تاریخ: ۱۳۹۶/۰۱/۳۰	TBATN1H/32/1
شماره: ۶۷	صفحه ۱ از ۱
نوع خودرو: X200

موضوع: دستورالعمل فراخوان اصلاح دسته سیم کنار رله باکس خودروی X200

دستورالعمل اصلاح دسته سیم رله باکس خودروهای تیا

اصلاح مسیر دسته سیم ورودی به رله باکس از محل اسپلایس

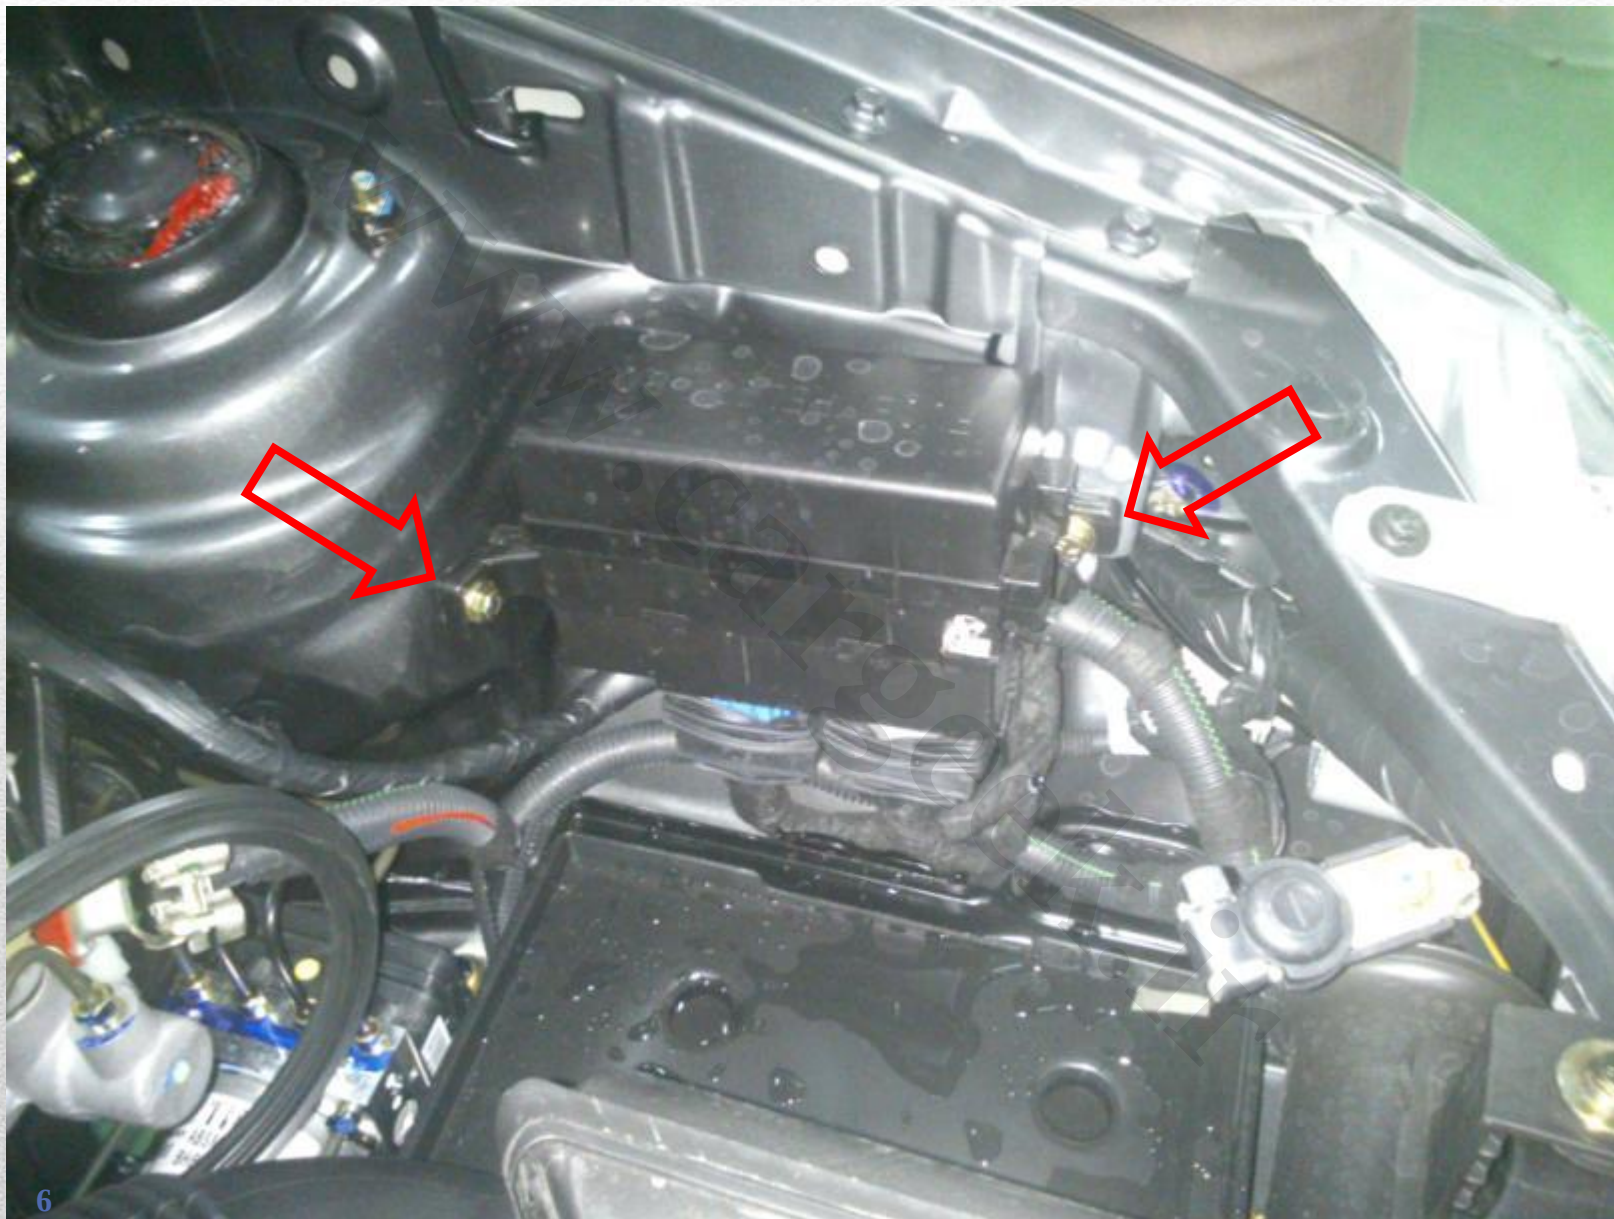
پیرو اعلام شرکت سایپا (خودروساز) در خصوص احتمال وجود ایراد گرم شدن دسته سیم ورودی به رله باکس خودروی X200 و الزام اصلاح آن، لازم است مطابق دستورالعمل فایل پیوست مبادرت به اصلاح دسته سیم مورد نظر نمایید. به اطلاع می رساند لیست خودروهای مد نظر، متعاقباً طی بخشنامه ای توسط مدیریت امور شبکه اطلاع رسانی خواهد شد.

باز کردن چسب کنفی، بیرون آوردن خرطوم، باز کردن لنت روی سیم کشی و جداسازی سیم کشی دارای اسپلایس

جهت انجام این فعالیت تعمیراتی الزاماً بایستی از چسب pvc و چسب اسپالایس ارائه شده از سوی شرکت استفاده نمود و استفاده از چسب های متفرقه نظیر چسب نوار لنت سیم کشی ساختمان و... مورد تایید نمی باشد و مشکل مربوطه را برطرف نخواهد کرد.
